**AGÊNCIA DE REGULAÇÃO DOS SERVIÇOS PÚBLICOS DE SANEAMENTO BÁSICO - AMAE**  
**DIRETORIA DE NORMATIZAÇÃO, FISCALIZAÇÃO E CONTROLE**  
**COORDENAÇÃO DE FISCALIZAÇÃO E CONTROLE**

**ASSUNTO:** Sistemas de Reservação: ETA Central.

**PRESTADOR DE SERVIÇOS:** Saneamento de Goiás S/A – SANEAGO – Av. Fued José Sebba nº 1245, Jardim Goiás, Goiânia.

**PROCESSO:** 0001/2023

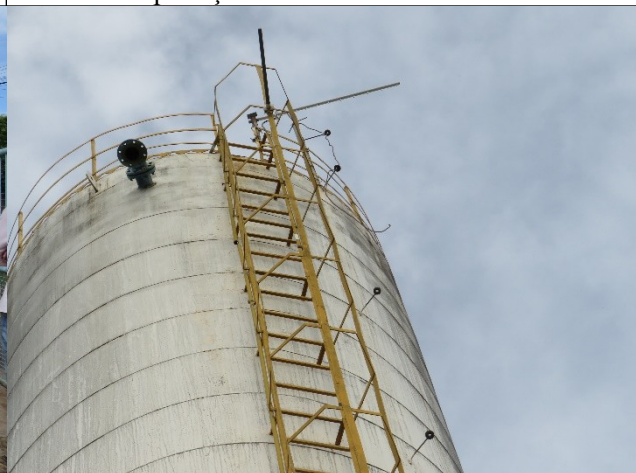
- Não consta dados da limpeza em 2022;
- Fissuras e trincas com vazamento recorrente nas paredes;

Autor: AMAE  
Descrição: RST ASSARV – reincidência de rachaduras e vazamentos

Diante da recorrência e não-conformidades encontradas no ato de fiscalização de 2023, a Saneago deverá **apresentar Plano de Restauração, elaborado e assinado por profissional habilitado, EM 45 DIAS.**
